改善箇所説明図

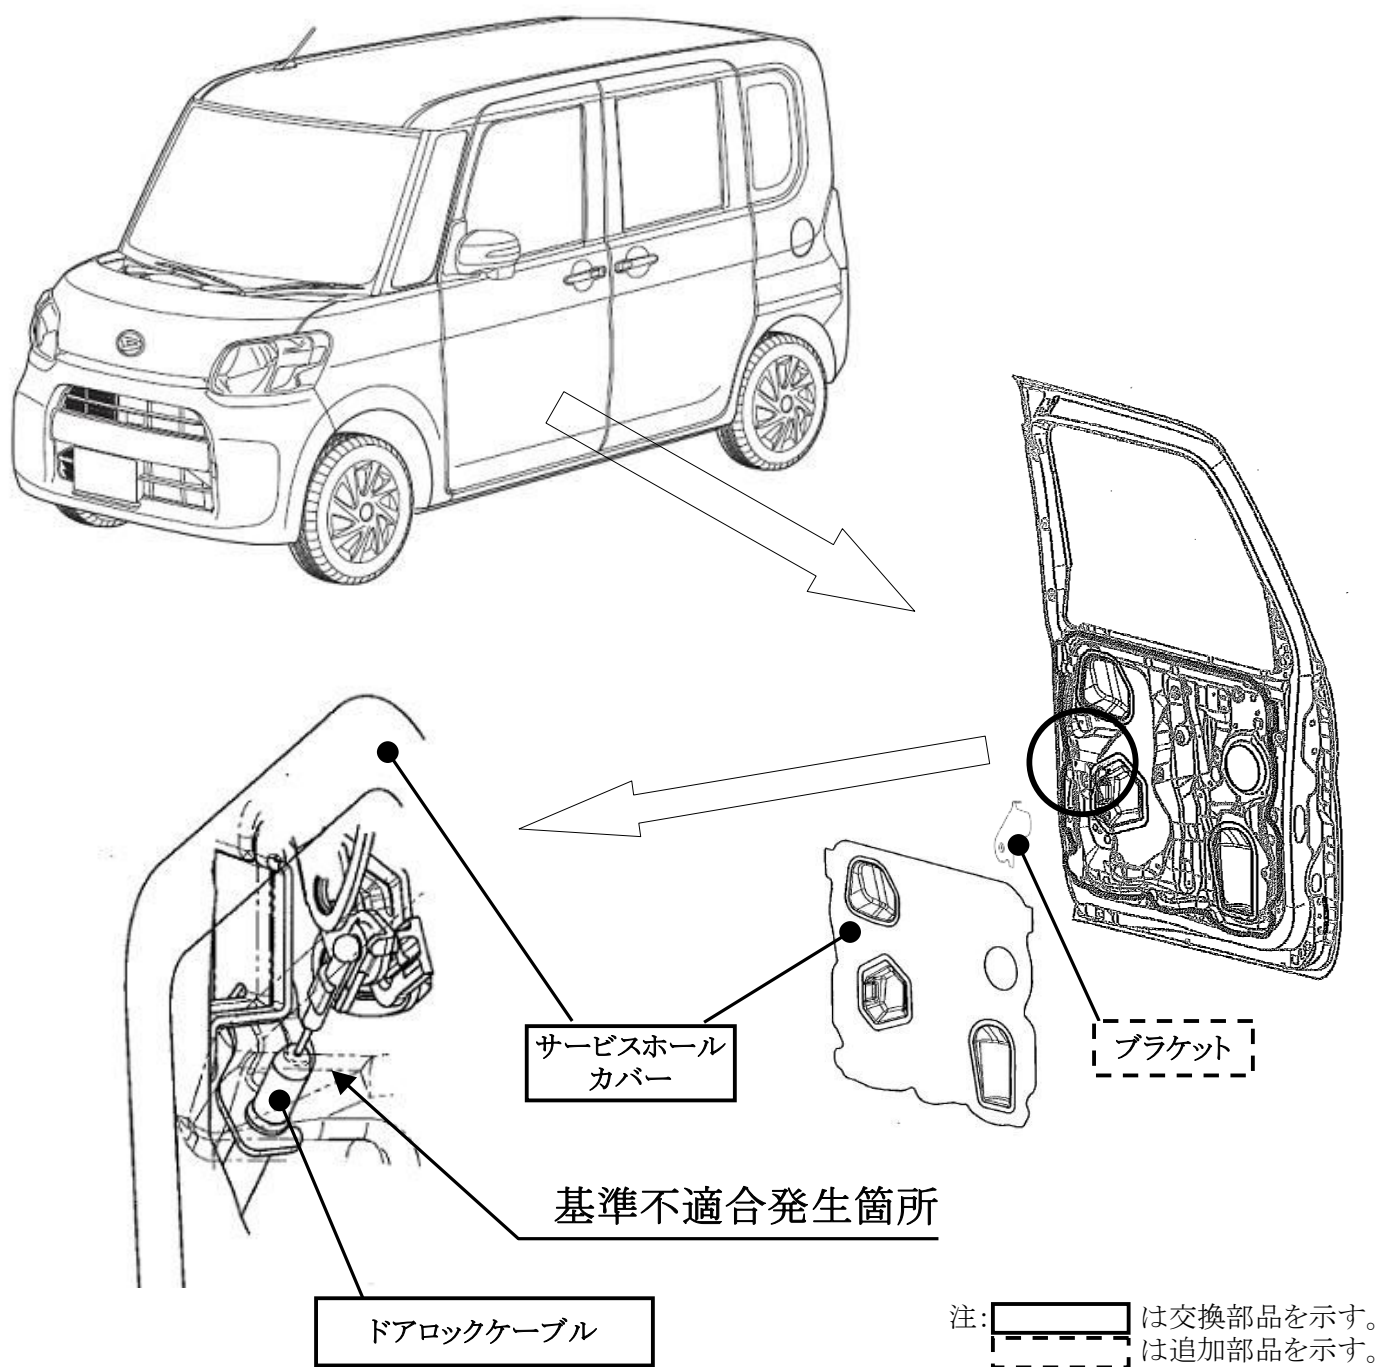
助手席ドアにおいて、ドア内部に入った水がドアロックケーブル端部に到達するものがあり、ドアロックケーブル内に浸入した水が凍結することがある。そのため、その状態でドアを開けたあとドアロックケーブルが戻らず、ドアが閉まらなくなるおそれがある。

全車両、サービスホールカバーとドアロックケーブルを対策品と交換するとともに、サービスホールカバーの位置決め用ブラケットを追加する。
